Formular de evaluare a condițiilor de accesibilitate a clădirilor publice

Data: 27-05-2025

Categorii	Indicatori	Date colectate
Localitate, raion:	Moara domneasca (Glodeni)	
Adresa, strada, nr.:	-	
Instituția:	BESV-19/36(Camin cultural)	
Tipul instituției:	BESV	
Latitudinea:	47.62625 ,	
Longitudinea:	27.417007

Fig. V.23. – Exemplu de conformare a suprafețelor vitrate în cadrul foi de ușă și realizarea contrastului vizual

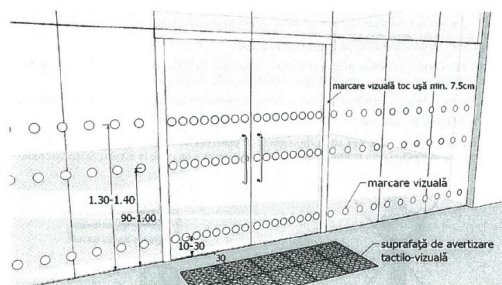
Categorii	Indicatori	Date colectate
	Uși în interior:	Lățimea: 73 cm
	Praguri de la ușile de interior:	Prag 1 cu înălțimea: 8 cm Standard: pragul trebuie să fie de maxim 2 cm
	Ușile de la intrare și din interiorul clădirii sunt dotate/marcate corespunzător cu semne contrastante:	Nu Standard: este o diferență de culoare contrastantă (culori închise / culori deschise) între perete și podea
